# KURIKKATALON YLEINEN ARKKITEHTUURIKILPAILU ARVOSTELUPÖYTÄKIRJA 19.2.2025

YLEINEN ARKKITEHTUURIKILPAILU 10.6.2024 – 30.9.2024

### 79. Lumi

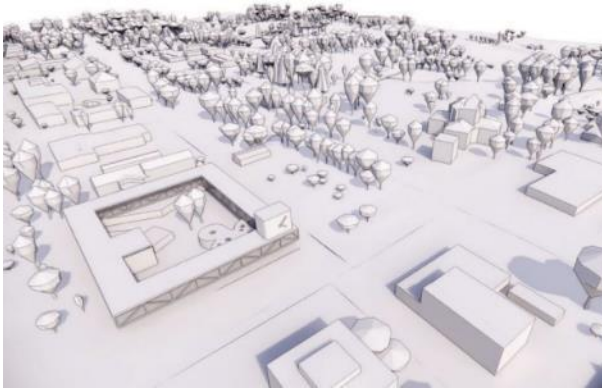
Napakasti Asematien ja Keskuspuistikon kulmaan sijoitettu L-n muotoinen ehdotus. Massoitteeltaan hyvin suoraviivainen rakennus ei kiinnity Kurikan pienipiirteisempään kaupunkikuvaan vaan jää ympäristölleen vieraaksi. Julkisivut ovat sinällään läpikuultavina mielenkiintoiset ja komeat varsinkin pimeään aikaan.

Sisätilojen suunnittelu on keskeneräistä ja pohjat ovat vaikeasti luettavissa. Sisäänkäynti otetaan isosta massan alle tehdystä tilasta, joka yhdistää Asematien ja pihan, mutta toisaalta jakaa sisäänkäyntitasolla talon hankalasti kahteen osaan. Bussien odotustila saa liian ison huomion.
